BOLETIN 3 DE ACLARACIONES
PROCESO LPI-BID-02-EPMAPS-2022,
CONSTRUCCIÓN DEL PROYECTO “PLANTA DE TRATAMIENTO DE
AGUA POTABLE CALDERÓN (PRIMERA ETAPA)”

CONTRATO DE PRÉSTAMO 4759/OC-EC
OPERACIÓN (EC-L1242)
DB Reference No. IDB-P876114-11/21

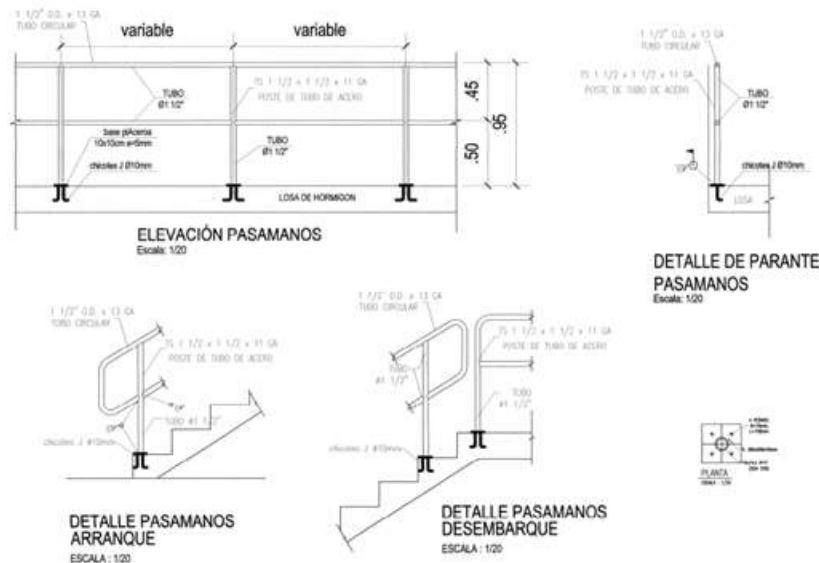
“Para el rubro 01.018.4.35 PASAMANOS TUBO HG 1 1/2” (INCLUYE INSTALACION Y PINTURA), ¿cuál será la distancia o separación en metros de los parantes de tubería de diámetro 1 1/2” ?; que en el plano OBC Lámina 4 de 11 la separación se indica como variable. (ver imagen 01).”

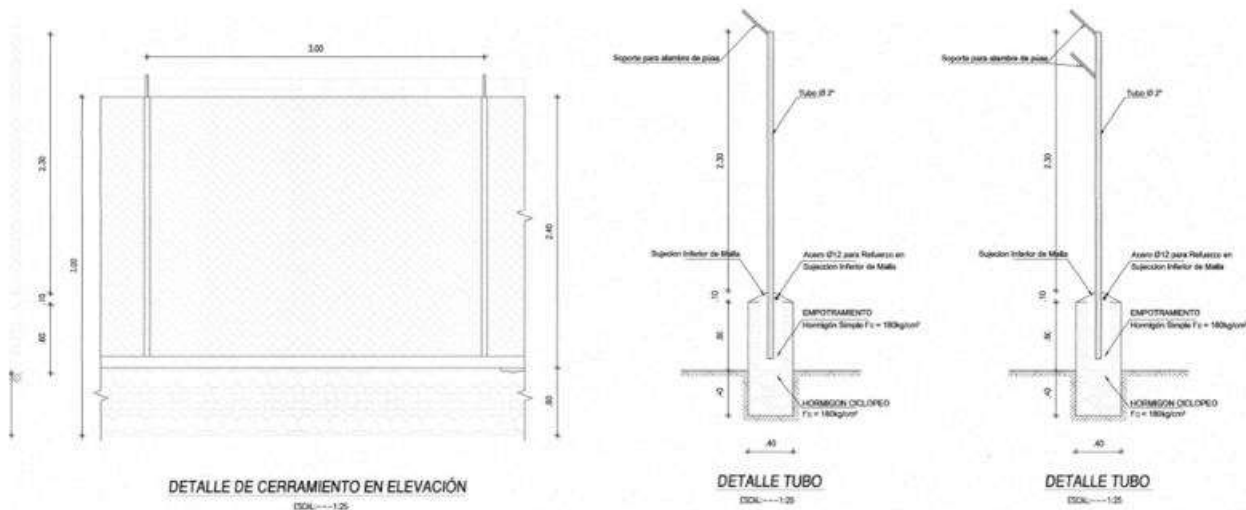
"Para el Rubro 04.020.4.54 CERRAMIENTO DE MALLA TRIPLE GALV. TUBO HG2" h LIBRE=2.0m, ARRIOSTRAMIENTO SUPERIOR, PINTADO, REMATE BRAZO Y ALANBRE PUAS 3FIL, MURETE H.CICLOPEO H libre=0.9m, ENLUCIDO Y PINTADO; favor indicar:

¿A qué distancia se colocaran los parante empotrados de Tubo Ø2" ?; ya que en el plano OBC Lamina 1 de 11 indica que la separación entre parantes de tubos Ø2" es de 3 metros; mientras que en el documento ESPECIFICACIONES TÉCNICAS Cap. 04.018 CERRAMIENTOS pagina 249 se indica que la separación será de 2.00 m.

¿Qué material se usara para el arriostramiento superior e inferior en el cerramiento de malla?; ya que en el plano OBC Lamina 1 de 11 no se describe el material a colocarse en la parte superior e inferior de la malla galvanizada (ver imagen 02)."

DETALLE DE CAJA POCA ALTURA

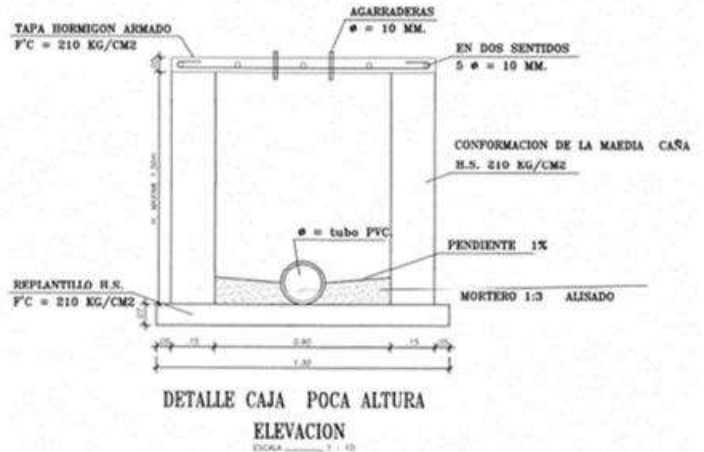
"Para el rubro 03.008.4.01 CAJA DOMICILIARIA HORMIGÓN 180 Kg/cm², H= menor o igual a 1.50m CON TAPA H.A. (INCL. EMPATES TUBERIAS), favor indicar ¿Qué resistencia deberá tener el hormigón con el cual se construirán las cajas; ya que en el plano OBC Lámina 11 de 11 indica que la resistencia del hormigón simple será de $f'c = 210 \text{ kg/cm}^2$; mientras que en el documento ESPECIFICACIONES TÉCNICAS, expresa en el Cap. 03.006 CONSTRUCCION DE CAJAS DOMICILIARIAS pág. 193 que este hormigón simple tendrá una resistencia $f'c = 180 \text{ kg/cm}^2$. (ver imagen 03)"
